**Projet de modification n°2 du Plan Local d'Urbanisme  
intercommunal tenant lieu de Programme Local de l'Habitat  
(PLUi-H)**

## **ENQUÊTE PUBLIQUE**

# **PROCÈS-VERBAL DE SYNTHÈSE**

**Mémoire en réponse de la collectivité**

- Sales : rte du pavé.

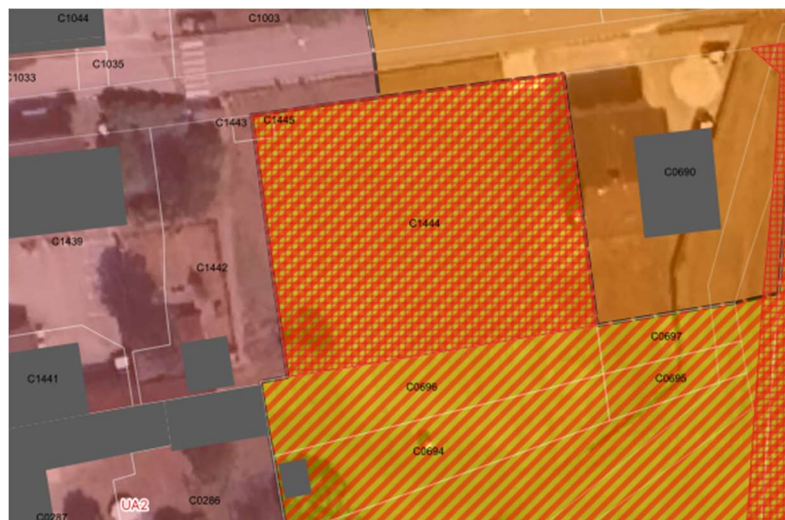
Lors de la modification n° 1, un terrain est passé de la zone Na en zone 1AUC1, ceci suite à la demande d'un particulier. Cela va à l'encontre de l'intérêt général, à l'encontre de la diversité des cônes de vue depuis la route du pavé, à l'encontre des parcelles agricoles. À replacer en zone Na.

**Réponse du maître d'ouvrage :**

La modification n°1 ne portait pas sur ce type de modification. Il n'est pas possible de reclasser un secteur N en 1AU dans le cadre d'une modification.

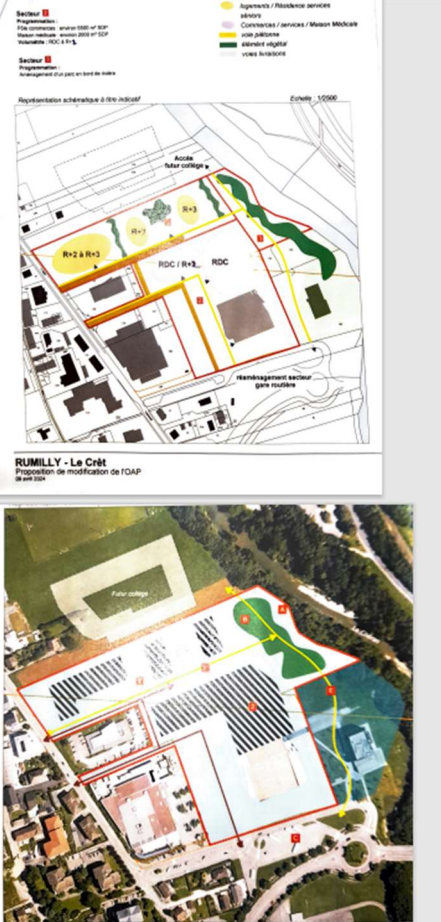
<p>O-13 BRANCHARD Catherine Vallières Parcelle OC 1444</p>	<p>Propriétaire de la parcelle OC 1444 située au chef de lieu qui est comprise dans une OAP. Souhaite connaître ses droits en matière de propriété et si elle risque l'expropriation. Demande d'information si sa parcelle fait l'objet d'un emplacement réservé.</p>

J'ai renseigné Mme Branchard sur le statut des OAP, mais il faudra la renseigner sur l'existence d'un ER,

**Réponse du maître d'ouvrage :**

Oui, la parcelle C1444 fait bien l'objet d'un emplacement réservé pour parking public (intégré dans la modification n°1 du PLUiH).

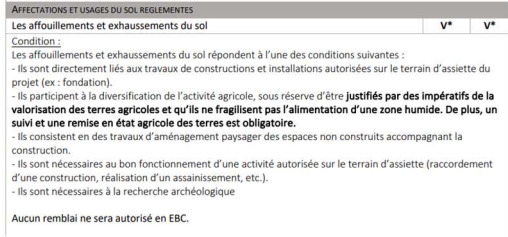
RESUME AVIS DE LA CCI DE HAUTE SAVOIE	COMMENTAIRES COMMISSAIRE ENQUETEUR
<p>La CCI émet un avis favorable avec les remarques suivantes :</p> <p>Elle s'interroge sur la décision de faire muter la parcelle 1382 de 1AUX2 à 1AUX4 de Rumilly pour permettre l'installation d'une nouvelle enseigne commerciale en entrée de ville. La CCI explicite les raisons qui l'amènent à proposer le maintien de la parcelle en 1AUX2 (diminution du foncier bâti de production déjà sujet à pénurie)</p>	<p>La communauté de communes peut-elle développer l'argumentation qui l'a amenée à choisir ce classement ?</p> <p><b>Réponse du Maitre d'ouvrage :</b> Seule une petite partie de la zone 1AUX2 est reclassée en 1AUX4, en interface directe avec la zone 1AUX4 au Sud.</p>

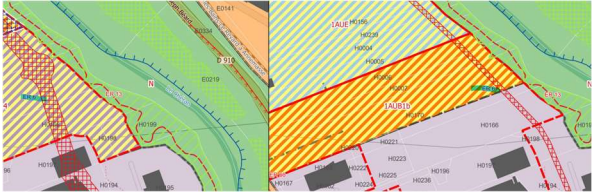
<p><b>3-4-3 Affouillements exhaussements en zone A.</b>  La Chambre d'Agriculture demande que soit revue la partie du règlement écrit relative à ces points, et évoque les articles suivants des codes d'urbanisme et de l'environnement :</p> <ul style="list-style-type: none"> <li>- R151-23 du CU (autorisation en zone A des constructions nécessaires à l'exploitation agricole)</li> <li>- L541-32 du CE (valorisation des déchets) ; l'enfouissement et le dépôt de déchets sont interdits dans les terres agricoles. - L541-32.1 du CE (interdiction de contrepartie financière pour l'utilisation des déchets).</li> </ul>	<p>Que répond la communauté de communes à cette interrogation de la Chambre d'Agriculture ? Voici ce qui est noté P247 du règlement écrit.</p>

<p><b>Réponse du Maitre d'ouvrage :</b>  Les principes soulevés par la Chambre d'Agriculture sont effectivement pertinents. Il semble toutefois que ceux relevant d'un document d'urbanisme sont déjà intégrés dans le règlement écrit. Si toutefois des compléments sont nécessaires, ils pourront être introduits. Un échange avec la Chambre d'Agriculture pourrait avoir lieu sur ce sujet.</p>
--	---
